**AUTORITA' PORTUALE DI LIVORNO**

***Studio d'impatto ambientale della variante al PRP di Livorno relativa alla realizzazione di infrastrutture per l'approdo turistico all'interno del Porto Commerciale***

**INTEGRAZIONI RICHIESTE DALLA REGIONE TOSCANA**

Studio d'impatto ambientale della variante al PRP di Livorno relativa alla realizzazione di infrastrutture per l'approdo turistico all'interno del Porto Commerciale  
Integrazioni aprile 2008

*Perimetrazione (in azzurro) del SIN di Livorno e localizzazione dello sporgente del molo Mediceo*

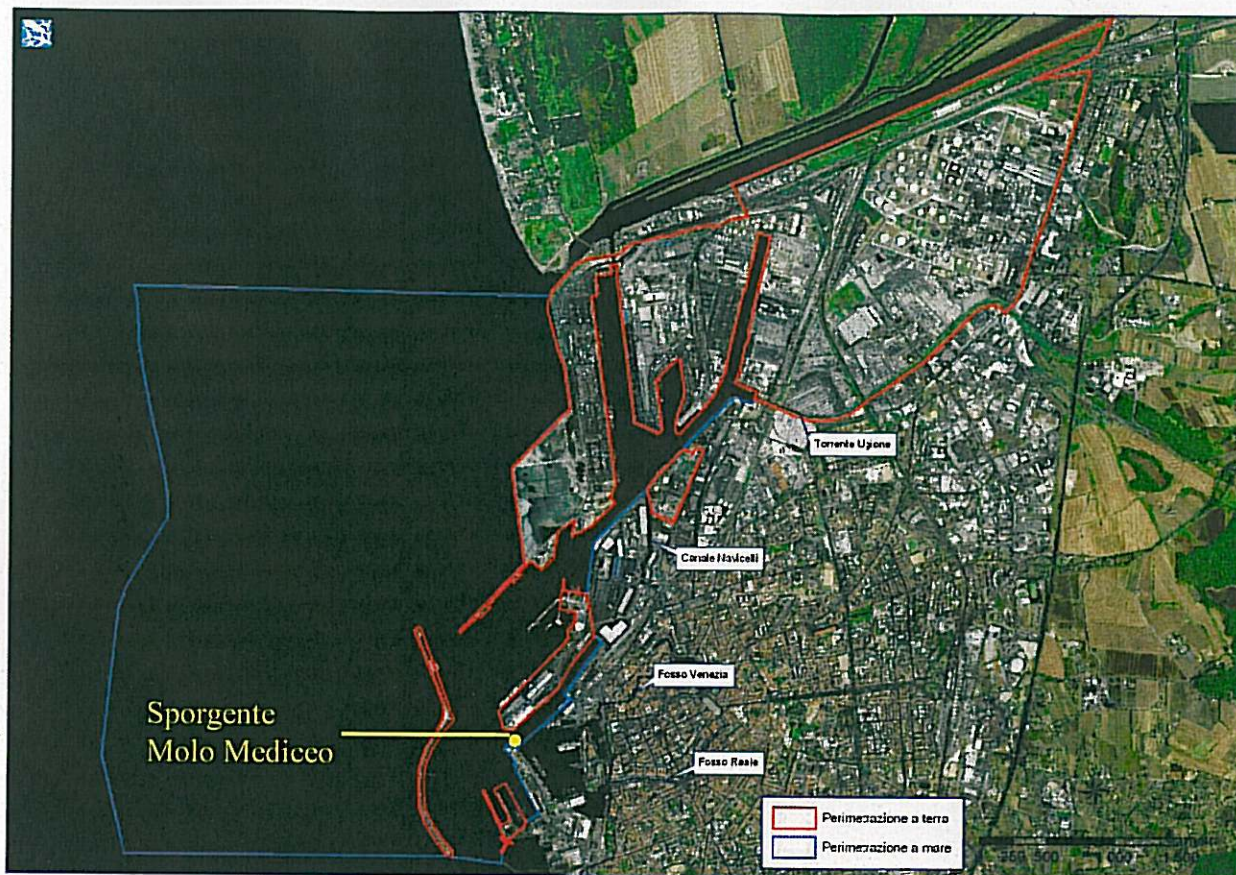
Infine, nell'incontro-sopralluogo del 25.02.08, è stato fatto rilevare la possibilità che lo sporgente del molo mediceo fosse interessato dall'area Sin di Livorno.

In effetti lo sporgente del molo Mediceo può ritenersi in parte ricadente all'interno del SIN, come evidenziato dalla seguente immagine.

E' stata quindi predisposta una verifica con riferimento alle indagini effettuate dall'ICRAM, e propedeutiche ad individuare le aree da bonificare.

Si rileva al proposito che la zona dello sporgente non presenta necessità d'intervento di bonifica alcuno (zone verdi delle mappe).
